AMPLIACIÓN DE INFORMACIÓN N° 2

ESTUDIO DE IMPACTO AMBIENTAL CATEGORÍA II -
PROYECTO PH LA FORESTA
PROMOTOR: SOCIEDAD URBANIZADORA DEL CARIBE, S.A.

CORREGIMIENTO EL CHIRÚ, DISTRITO DE ANTÓN
Y PROVINCIA DE COCLÉ

Figura 4. Vista del Área Inundable, Área a Intervenir y Área No Desarrollable

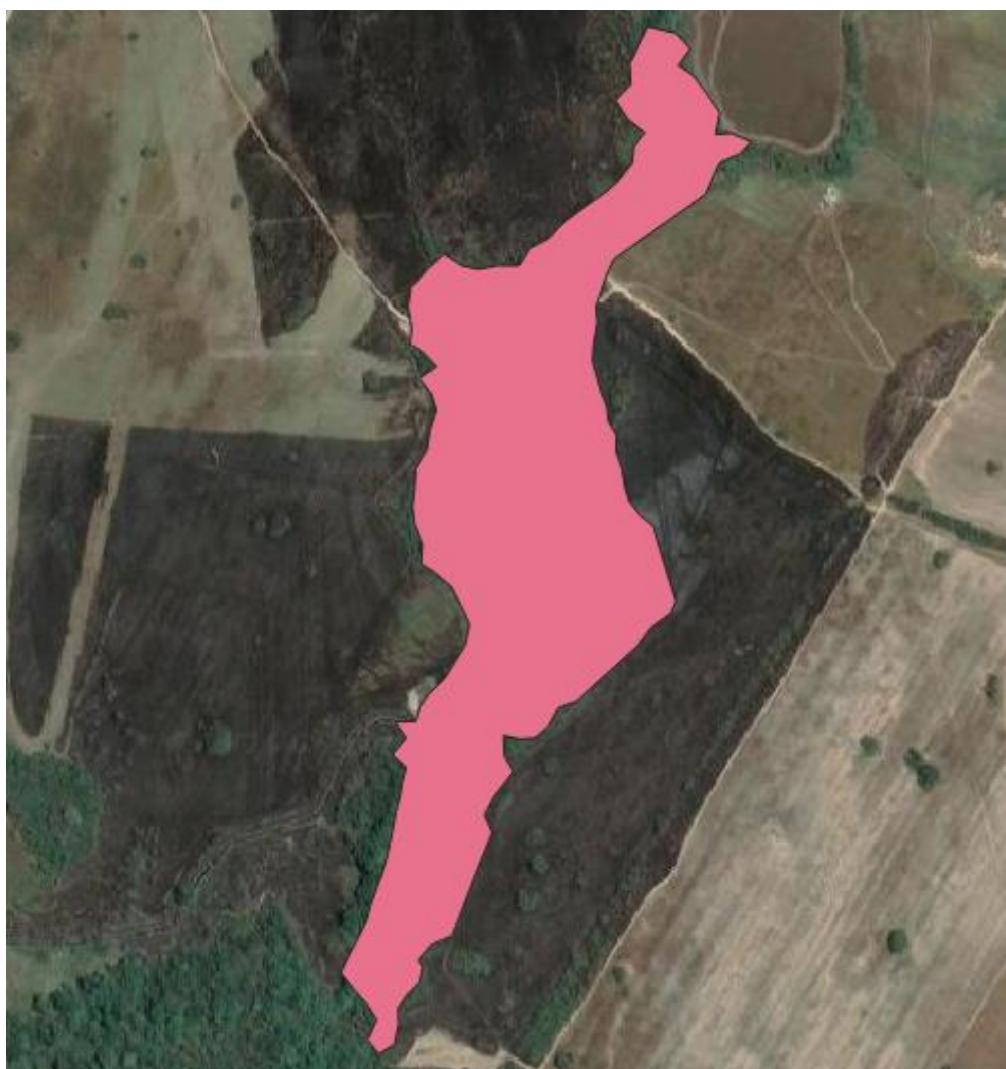
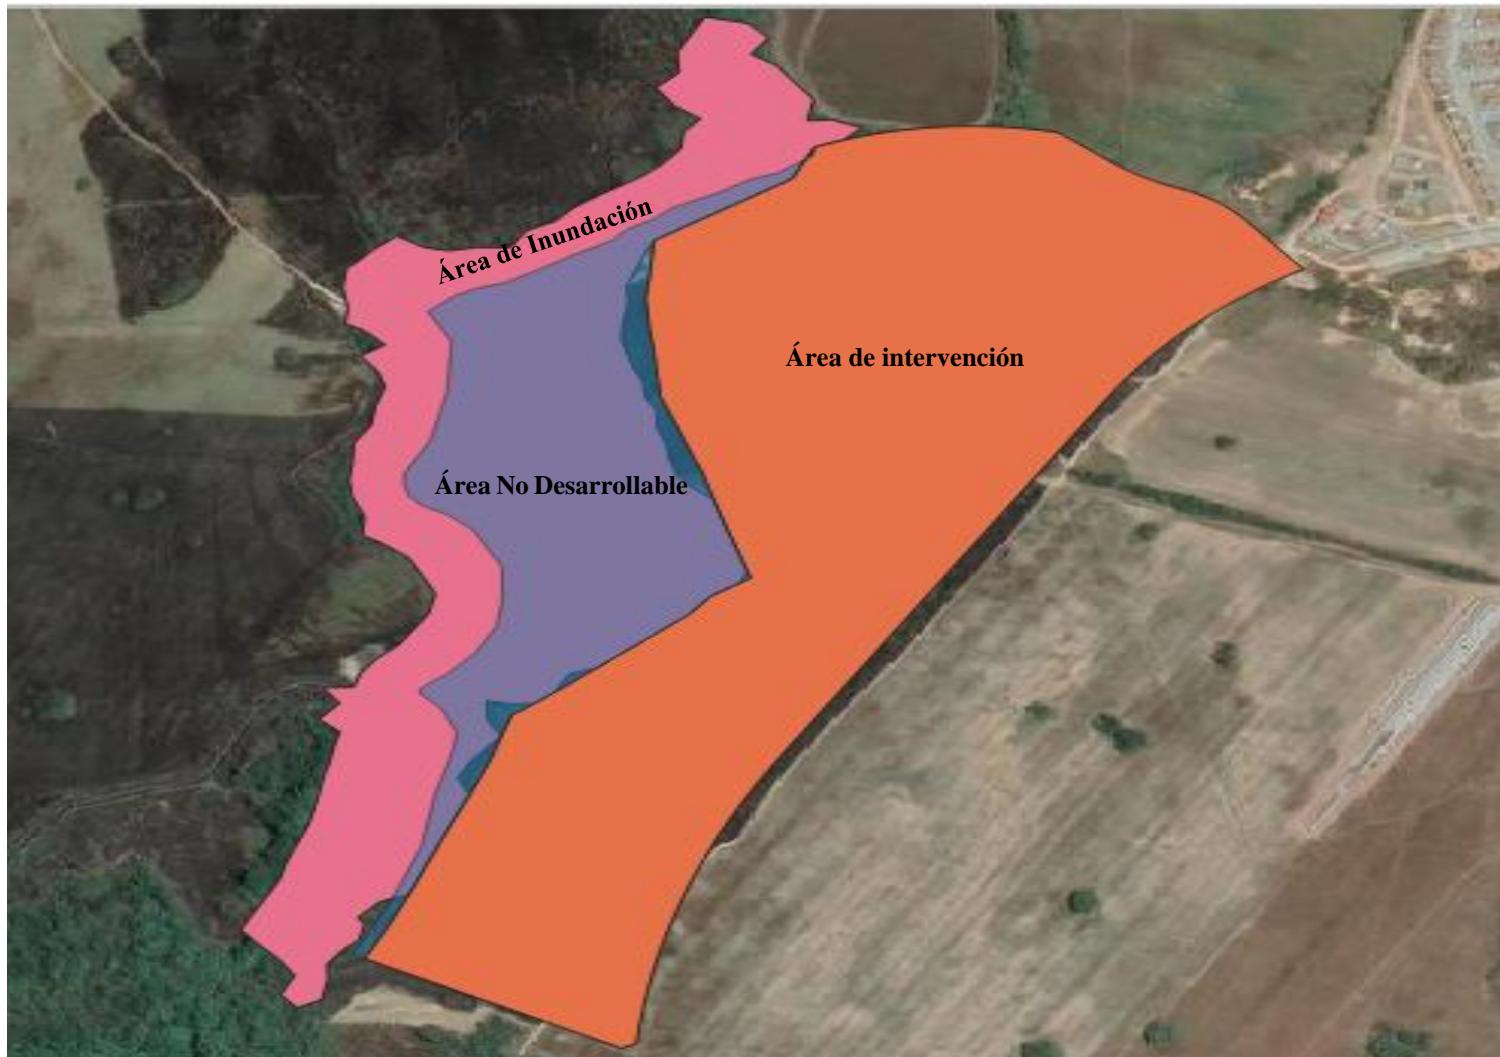
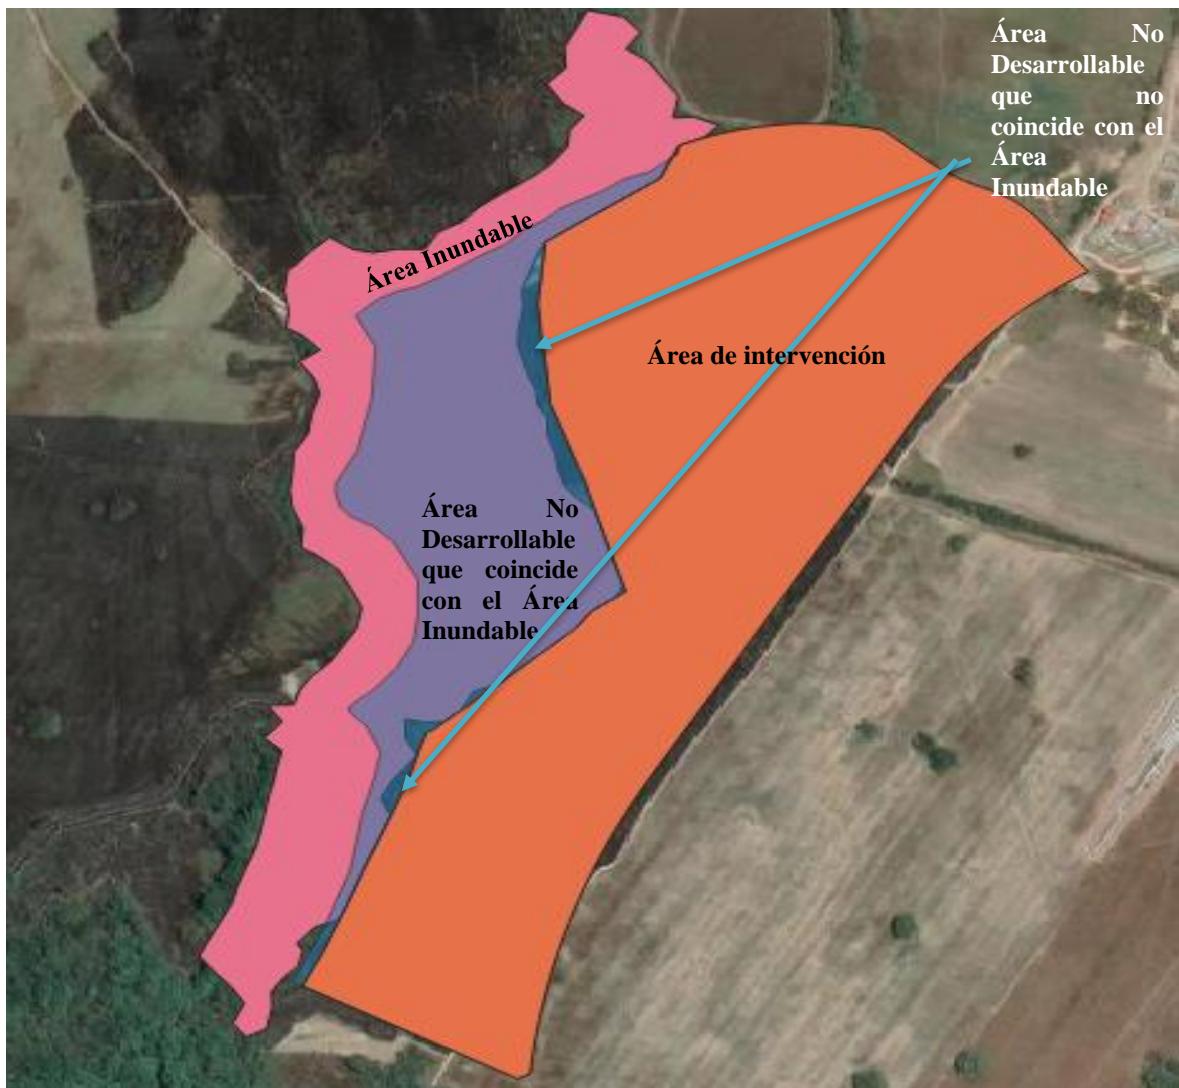
- a. Aclarar la superficie total del proyecto (área de intervención) y presentar coordenadas en secuencia lógica que definen el polígono total a desarollar.

- b. Verificar límites y aportar coordenadas en secuencia lógica de las zonas de área de intervención, área de inundación y área no desarrollable, de tal manera donde se observe un solo alineamiento que delimiten las áreas indicadas, e indicar superficies.
- c. Aclarar la sobreposición del área de intervención y Red Vial existente. Representar mediante plano general del proyecto; además de lo solicitado en el punto anterior (b).

- a. La superficie del área que se contempla a intervenir en el proyecto PH La Foresta es de **25 ha+2,691.02 m²**. Esta área de intervención incluye áreas de lotes, áreas de calles, áreas de uso público, tanque de agua, estación de bombeo de aguas residuales, servidumbre pluvial y pozo cuenta con las siguientes coordenadas:

El proyecto cuenta en su totalidad con una superficie total de **339,240.31 m²** (33 Ha + 9240.31 m²). Que corresponde a la suma del área no desarollable y el área de intervención.

La superficie de esta área de inundación es de **16 ha 2,444.25 m²**, tomando en cuenta que parte de esta superficie ya se encuentra fuera de las fincas de proyecto. Sus coordenadas son:

El área no desarollable tiene una superficie de **8 ha 6,755.61 m²**, y se ubica en las siguientes coordenadas:

Se puede apreciar en la siguiente figura las siguientes áreas: área de intervención (área naranja), área de inundación (área rosada), área no desarrollable (área azul).

Como se observa en la figura 4, y como indica el Informe de verificación de coordenadas, el área no desarollable y área de inundación coinciden parcialmente en su área. El área no desarollable se ubica en su mayor parte sobre el área inundable. Precisamente por esta razón, esta área se estimó como no desarollable, ya que en estudios hidrológicos presentados, la planicie de inundación se ubica en este sitio. Esta área de coincidencia entre el área inundable y área no desarrollable es el área en color morado que aparece en las figuras 4 y 5.

Figura 7. Vista de tubería pluvial del desarrollo de Santa Mónica

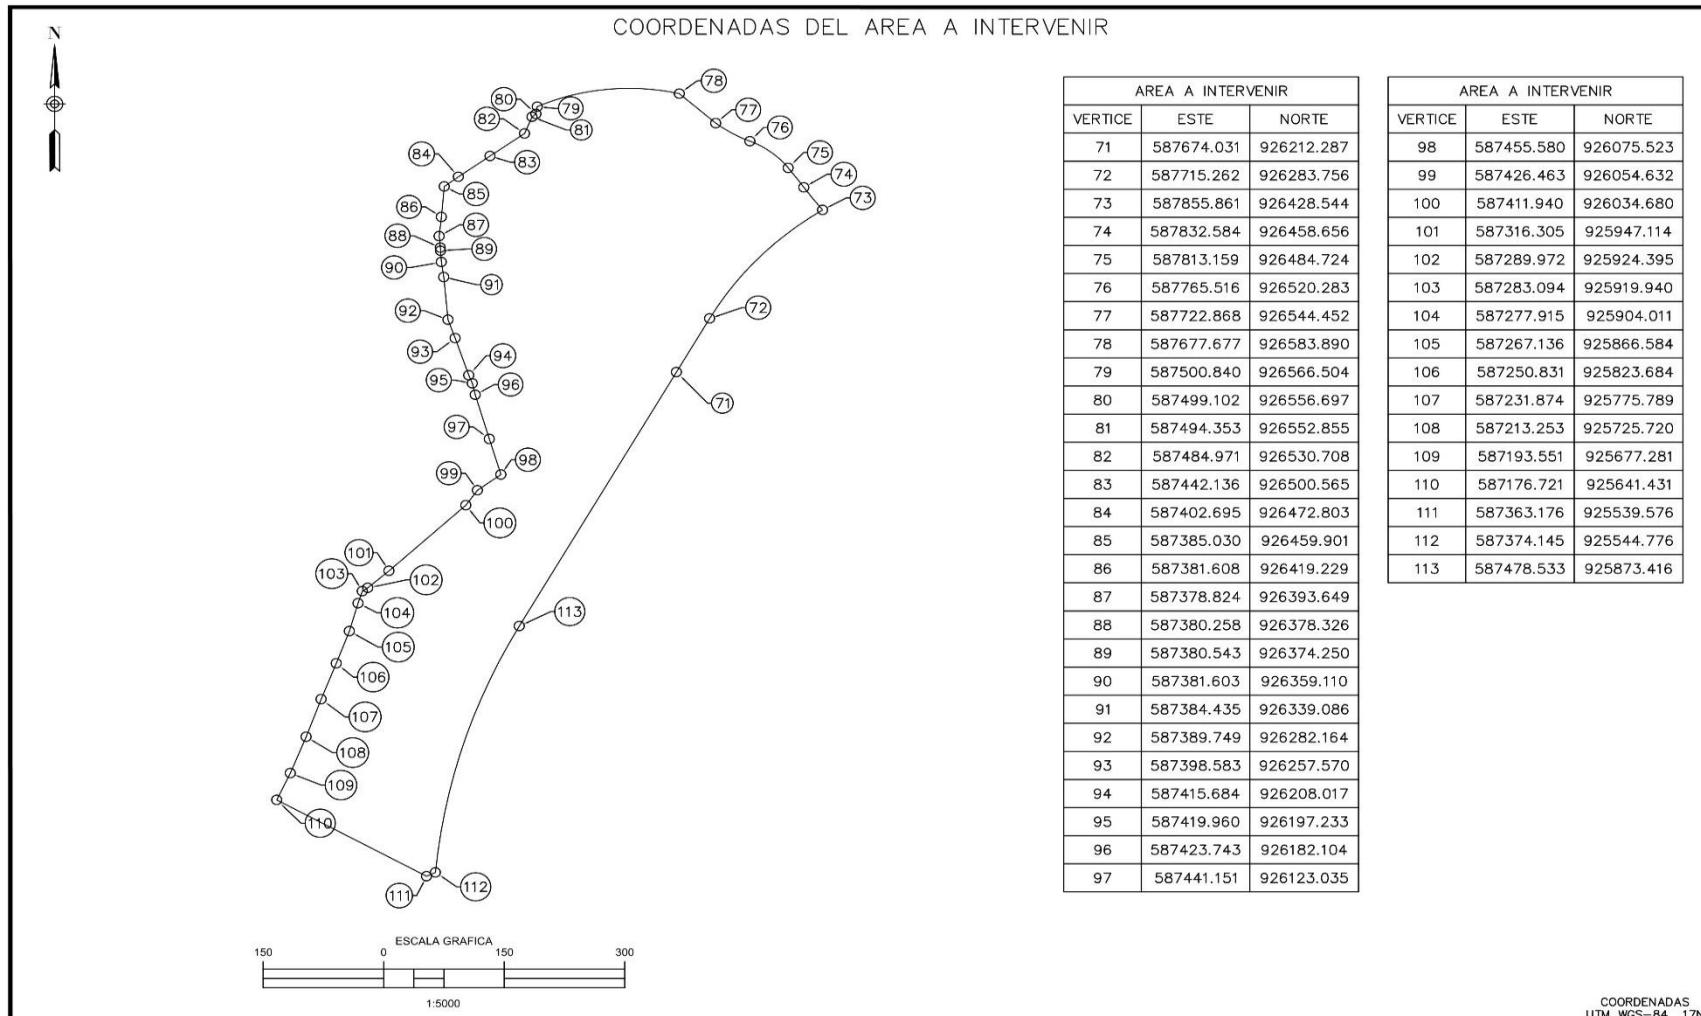
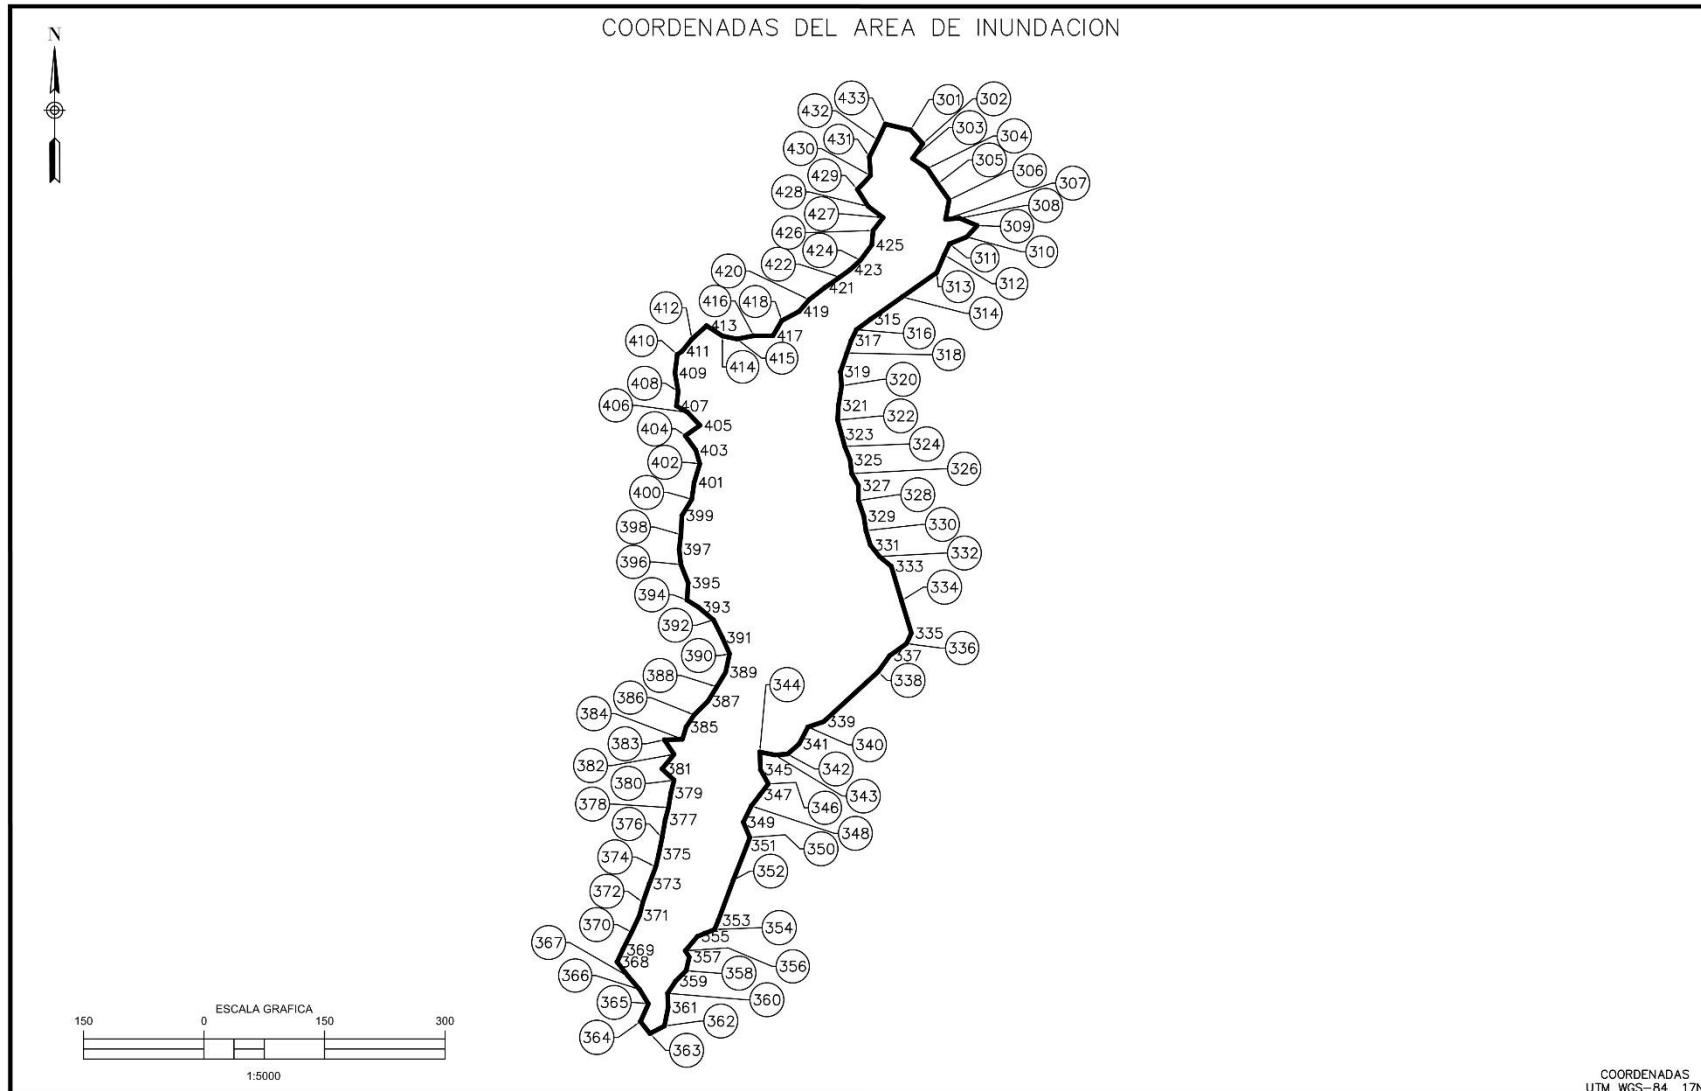
3. Mediante **MEMORANDO DSH-705-2023**, la Dirección de Seguridad Hídrica, en respuesta a la evaluación de la primera información aclaratoria del EsIA, indica que, "... *hemos detectado una posible fuente hídrica que atraviesa el polígono en la parte norte (área de construcción), ...*". Por consiguiente, solicita realizar inspección por parte de la Regional de Coclé al área del proyecto para verificar la existencia de cuerpo de agua o quebrada que entra al proyecto en la parte norte (área de construcción de PH La Foresta...). Además, en mapa ilustrativo generado por la Dirección de Información Ambiental (DIAM) mediante Memorando DIAM-1481-2023, en verificación de coordenadas aportadas en la primera información aclaratoria, se observa una fuente hídrica en la parte norte que entra y sale del polígono del proyecto propuesto. Aunado a lo anterior, mediante nota **DRCC-1192-2023**, la Dirección Regional de Coclé, remite informe técnico de inspección de la Sección Operativa de Seguridad Hídrica dando respuesta al **MEMORANDO DSH-705-2023**, indicando que, "...*se puede apreciar que hay un drenaje natural en la parte norte que desemboca en la Quebrada Quitamaca, que entra dentro de los terrenos del proyecto en unos 150 a 160 metros...*"

- a. Presentar superficie y las coordenadas con secuencia lógica, que determinen el área total a desarrollar (área de lotes, áreas de calles, áreas de uso público, tanque de agua, estación de bombeo de aguas residuales, servidumbre pluvial, pozo), donde se excluya el área de servidumbres de las fuentes hídricas.

- b. Aportar plano donde se indique el ancho del cauce de la fuente hídrica donde se establezca el área de protección con sus respectivas coordenadas de tal manera que cumpla con lo establecido en la Ley 1 de 3 de febrero de 1994 (Ley Forestal).

- c. Presentar medidas preventivas en el plan de prevención de riesgos y contingencia para las situaciones de amenazas naturales. Considerando que se encuentra dentro del polígono.

- d. Indicar posibles impactos, aportar las medidas de mitigación y plan de acción para evitar afectaciones (escorrentías) a los futuros residentes, durante la vida útil del proyecto (etapa de construcción y operación).

El promotor del proyecto solicitó una inspección del proyecto en base al Informe Técnico SOSH-No. 194-2023 emitido por la Sección Operativa de Seguridad Hídrica Regional de Coclé. Con esta nota de solicitud, se presentó un informe con las condiciones hídricas actuales en la parte norte del proyecto, informe adjunto en los Anexos. En la información contenida en este informe, se menciona que el proyecto en su parte norte, por su topografía presenta un drenaje o zanja que proviene de la finca 35619 ubicada en la parte norte del proyecto PH La Foresta, que drena sus aguas hacia el polígono de PH La Foresta, sumado a esta condición; también se evidencia que en la parte norte del polígono hay una tubería pluvial que está siendo instalada por el Desarrollo Santa Mónica como parte de los trabajos de infraestructura contemplados para este macro desarrollo.

Esta tubería pluvial llega hasta un cabezal de concreto temporal, que una vez terminen los trabajos de instalación, drenará las aguas pluviales hacia la quebrada Hamaca. Actualmente esta agua cae en los terrenos del proyecto PH La Foresta y por la topografía se empoza, al igual que la proveniente de la finca 35619 al norte. Estos trabajos de infraestructura pluvial se encuentran detenidos actualmente y se retomarán con la construcción del PH La Foresta

Teniendo en cuenta lo expuesto, debido a la terminación de tubería pluvial al norte del polígono del proyecto, y los rellenos que se realicen en la finca 35619 en su desarrollo urbanístico, no habría afectación de drenajes o zanjas propiamente dentro del polígono del proyecto PH La Foresta.

- a. En base de la nota de Desarrollo Inmobiliario Santa Mónica, S.A., se indica que se está construyendo el sistema pluvial de esa zona. Por lo cual no se contemplan servidumbres en fuentes hídricas, por lo cual no se altera la superficies ni coordenadas del área a desarrollar. Se adjunta plano de infraestructura pluvial que está desarrollando Santa Mónica, S.A.

- b. Este punto no aplica, ya que no se contempla área de protección dentro del polígono de PH La Foresta, debido a que el agua que drene en la parte norte se canalizará en la infraestructura que ya inicio construcción. Ver plano de infraestructura pluvial del Desarrollo Santa Mónica.

- c. Este punto no aplica, ya que no se contemplan amenazas naturales dentro del polígono, debido a que no se contemplan drenajes, ya la infraestructura pluvial que cuenta con una parte construida, y que pasará en el norte del proyecto drenará sus aguas hasta la quebrada Hamaca.

- d. No se contemplan afectaciones por escorrentía, ya que el desarrollador de Santa Mónica, esta adecuando una infraestructura pluvial al norte del proyecto, que drenará las aguas de los lotes que pasen circundante a esta, hasta la quebrada Hamaca.

- e. No aplica. No se contemplan fuentes hídricas dentro del polígono del proyecto.
- f. No aplica. No se contemplan fuentes hídricas dentro del polígono del proyecto.
